工程指示 / 要求簡箋 ENGINEER INSTRUCTIONS(E.I.)

工程指示編號:	EI- 8889	修改版本:	B
	HK- 0430		
工程編號:	J 861	工程名稱:	己連拿利
收件人:	生統	發件人:	細佬
工程項目:	幕牆-地盤用鋁板拆圖	日期:	14/05/2025

內容:	由於原版已經加工, 請用已加工的去修改, 看附頁資料
完成上列要求日期: 28/05/2025

名稱	背板鋁板	制圖	鄭相芬	2024-11-30	修改	A		
材料	2mm厚鋁板	復核	謝永林	2025-04-14	日期	2025.5.12		
顏色	UCT206165XLA-3	批准			圖號	BK-127BR

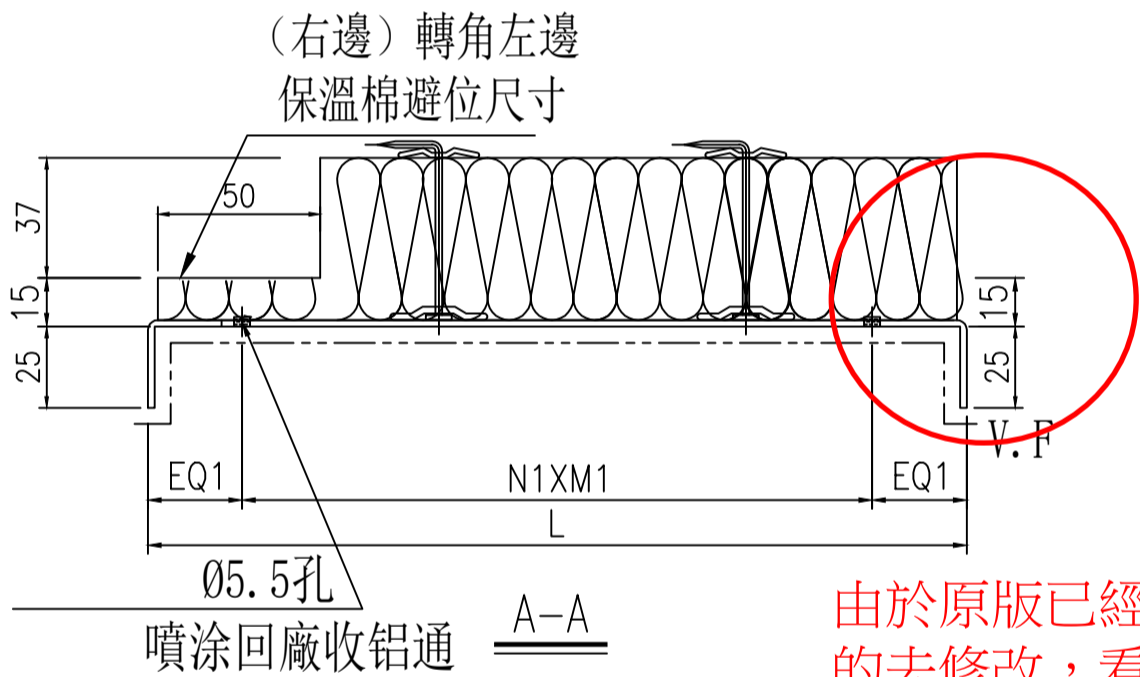
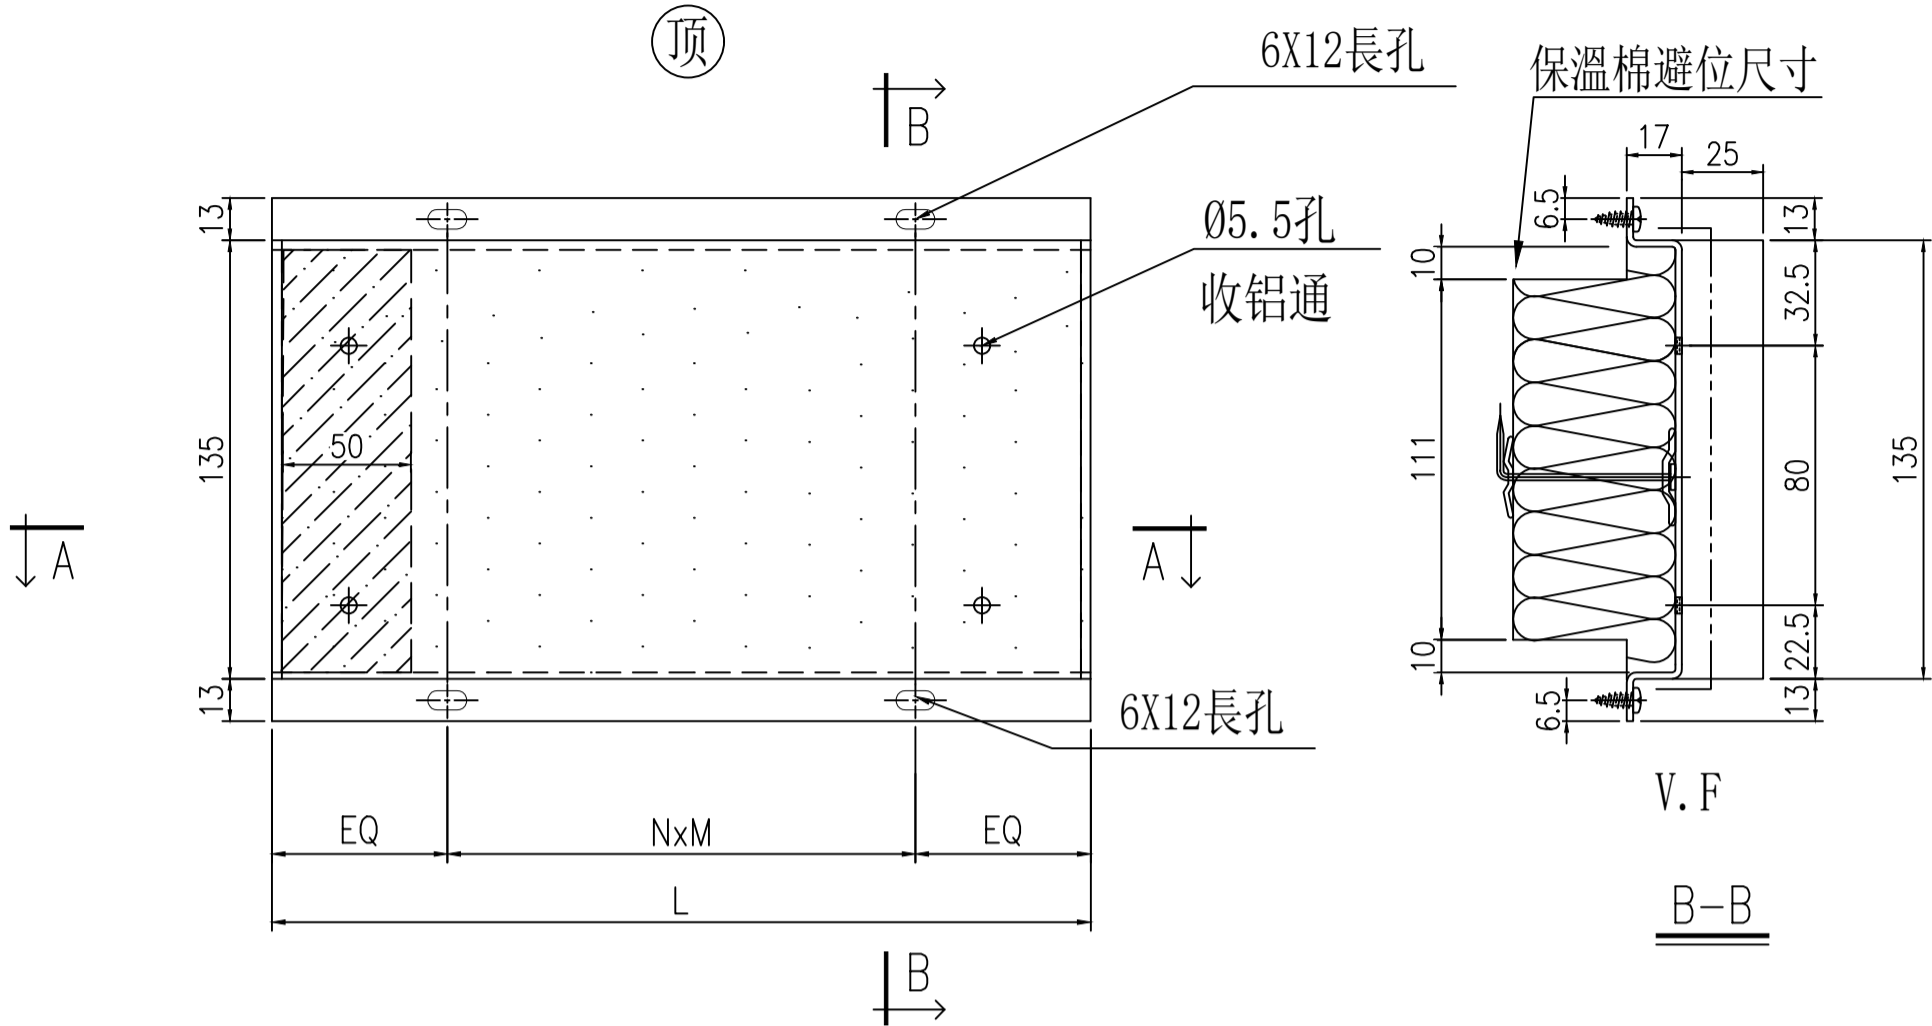
由於原版已經加工，請用已加工的去修改，看附頁节点AA-1(R)

依據EI8899F  
修改寬度

名稱	背板組裝圖	制圖	鄭相芬	2024-11-30	修改	A	
材料	(25/50/15/30) x 25x2 鋁通	復核	謝永林	2025-04-14	日期	2025.5.12	
顏色	UCT207123SC-3	批准			圖號	BP-117

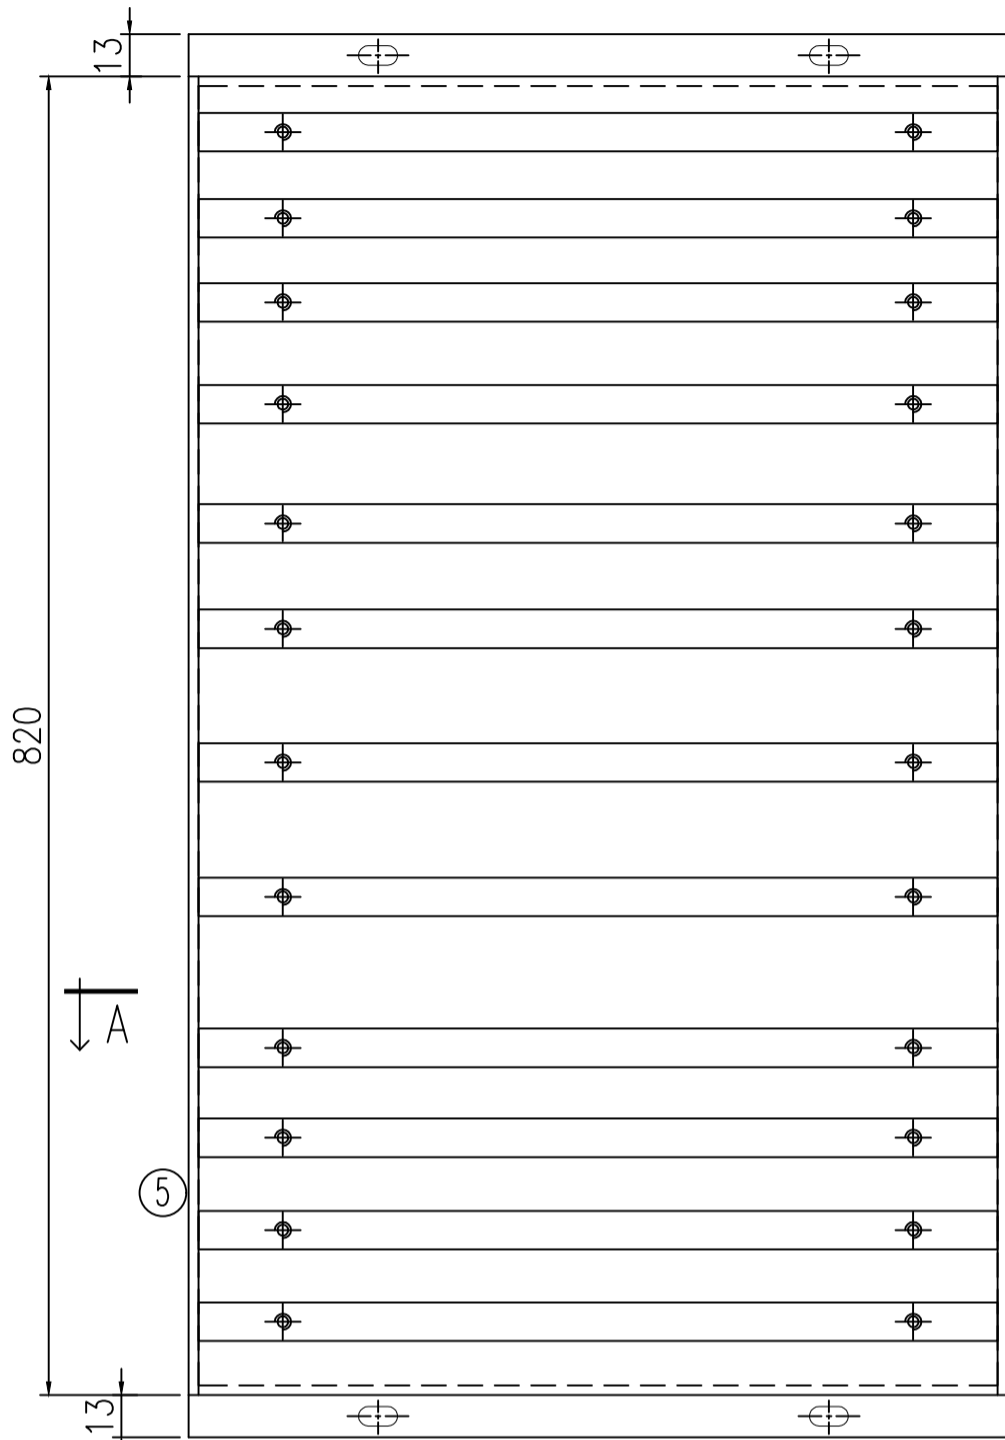
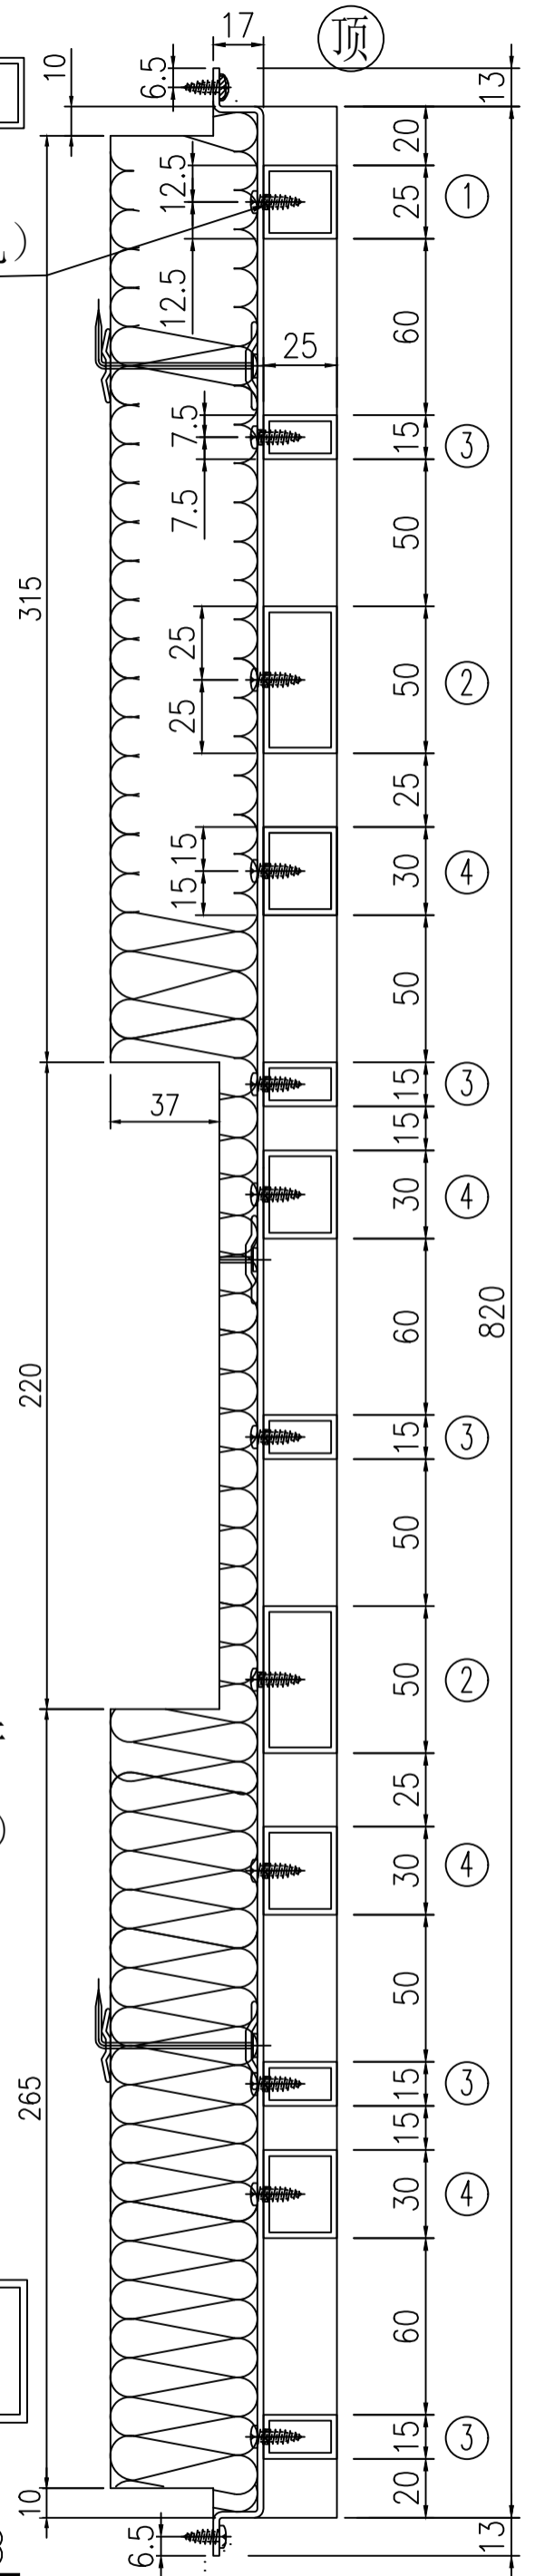
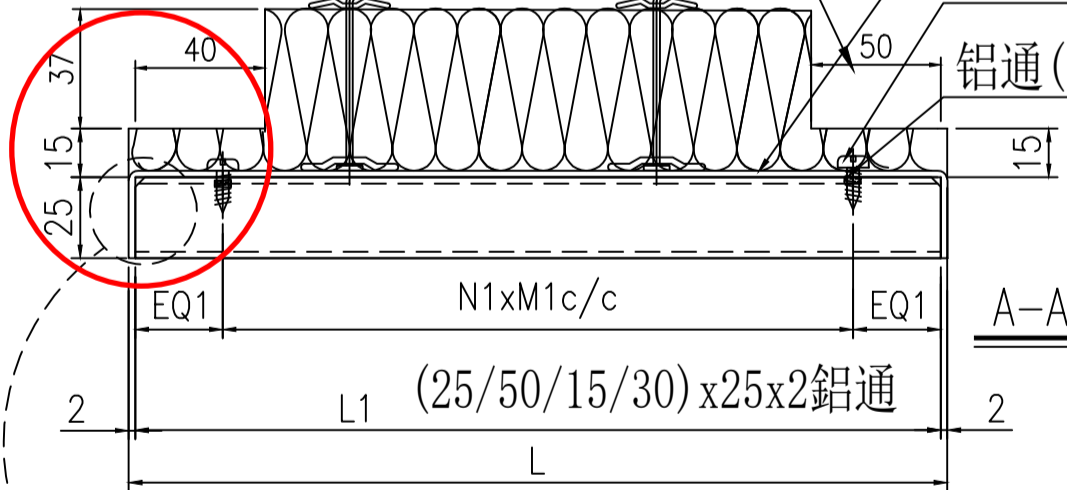
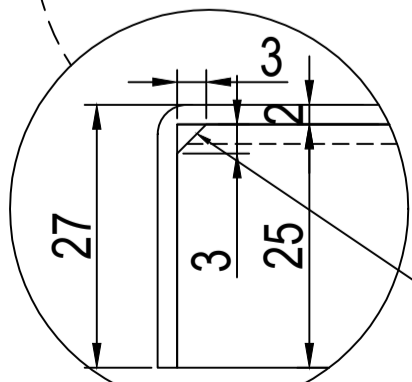
由於原版已經加工，請用已加工的去修改，看附頁节点AA-2

依據EI8899F  
修改寬度

所有鋁通兩頭貼背板切角3x3

名稱	背板組裝圖	制圖	鄭相芬	2024-11-30	修改	A	
材料	(25/50/15/30)x25x2鋁通	復核	謝永林	2025-04-14	日期	2025.5.12	
顏色	UCT207123SC-3	批准			圖號	BP-117R

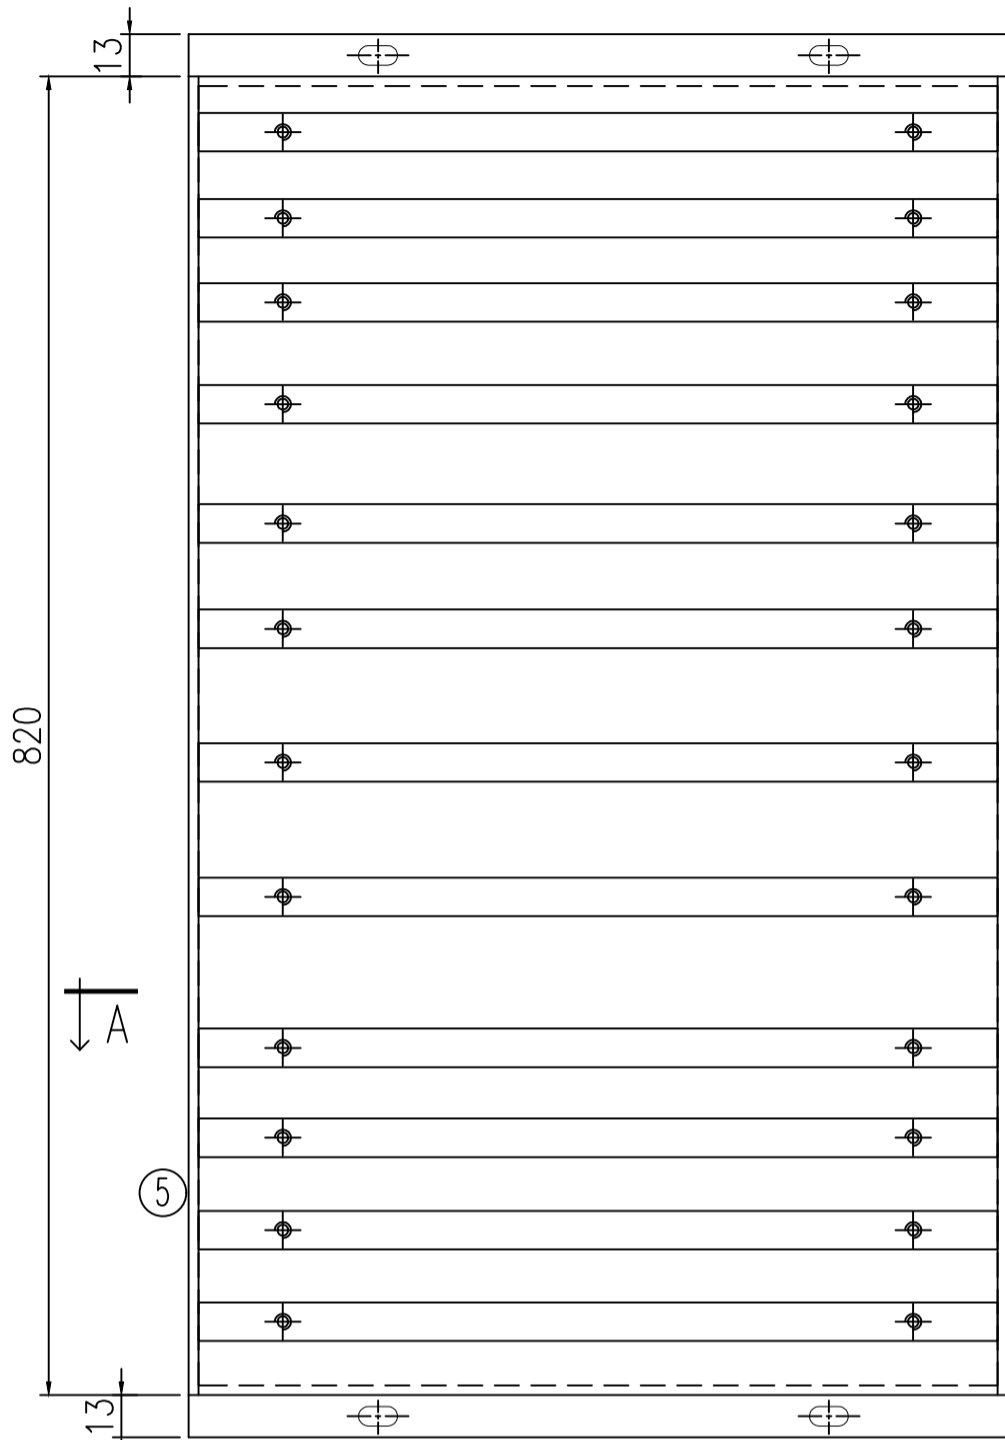
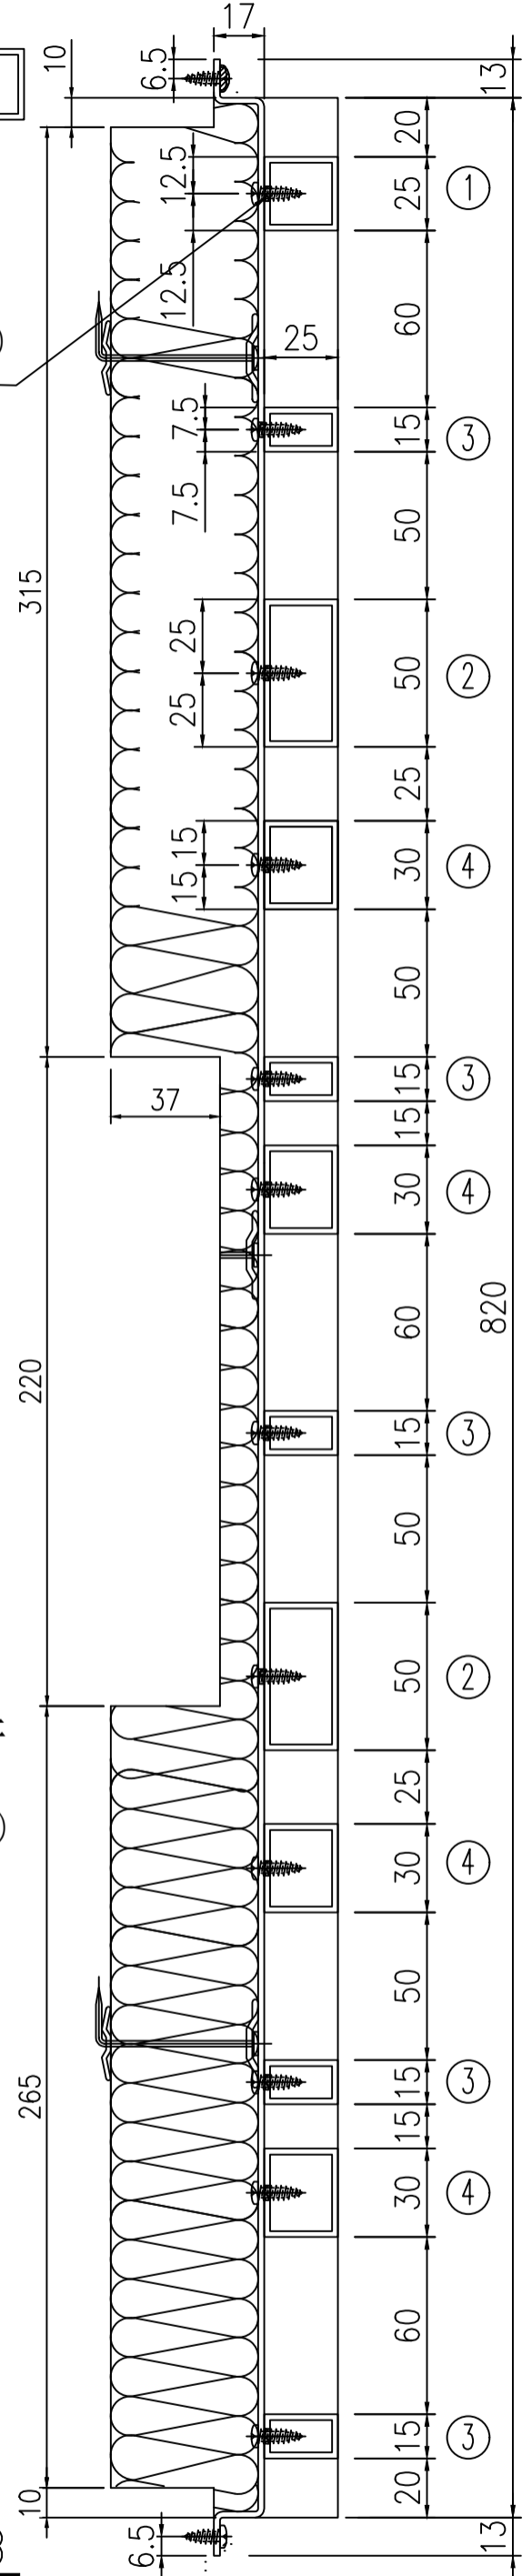
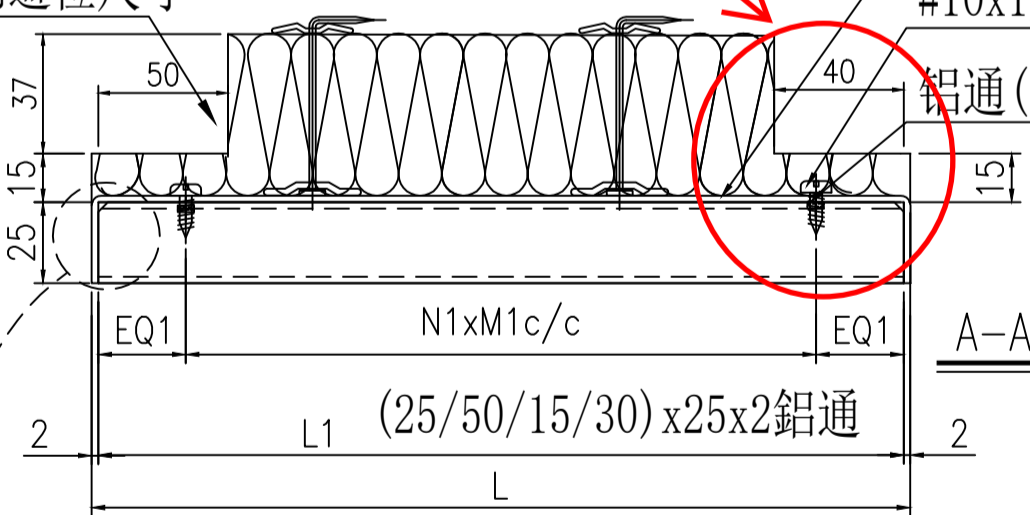
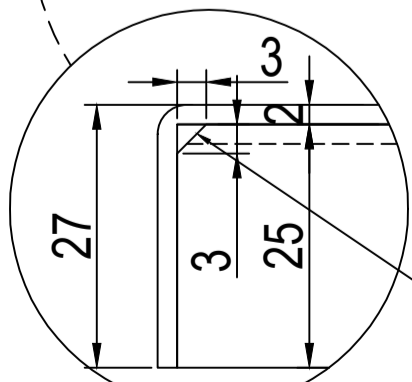
由於原版已經加工，請用已加工的去修改，看附頁节点AA-2(R)

依據EI8899F  
修改寬度

所有鋁通兩頭貼背板切角3x3
